Bescheid

über die Änderung und Ergänzung der
allgemeinen bauaufsichtlichen Zulassung
vom 6. August 2013

Z-33.84-963

Wärmedämm-Verbundsystem "ATLAS" nach ETA-06/0081

Anlage 6

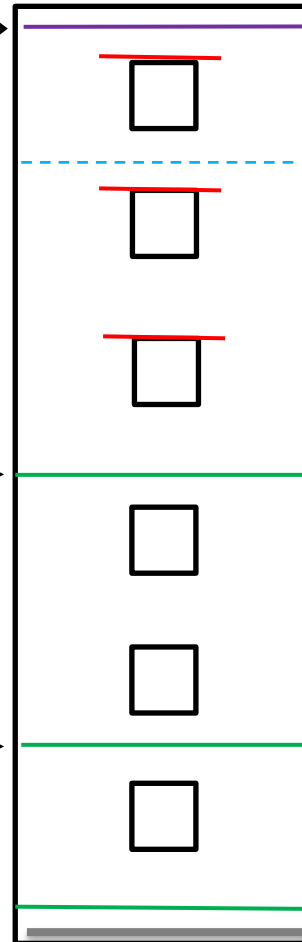
Für schwerentflammbare WDVS mit bis zu 250 mm dicken EPS-Platten müssen zusätzlich zu den in Abschnitt 4.6.2 enthaltenen Bestimmungen folgende konstruktiven Maßnahmen gegen eine Brandeinwirkung von außen ausgeführt werden (siehe Anlage 6):

1. ein Brandriegel an der Unterkante des WDVS bzw. maximal 90 cm über Geländeoberkante oder genutzten angrenzenden horizontalen Gebäudeteilen (z. B. Parkdächer u. a.).

2. ein Brandriegel in Höhe der Decke des 1. Geschosses über Geländeoberkante oder angrenzenden horizontalen Gebäudeteilen nach Nr. 1, jedoch zu dem darunter angeordneten Brandriegel mit einem Achsabstand von nicht mehr als 3 m. Bei größeren Abständen sind zusätzliche Brandriegel einzubauen.

3. ein Brandriegel in Höhe der Decke des 3. Geschosses über Geländeoberkante oder angrenzender horizontaler Gebäudeteile nach Nr. 1, jedoch zu dem darunter angeordneten Brandriegel mit einem Achsabstand von nicht mehr als 8 m. Bei größeren Abständen sind zusätzliche Brandriegel einzubauen

4. weitere Brandriegel an Übergängen der Außenwand zu horizontalen Flächen (z. B. Durchgänge, -fahrten, Arkaden), soweit diese in dem durch einen Brand von außen beanspruchten Bereich des 1. bis 3. Geschosses liegen.
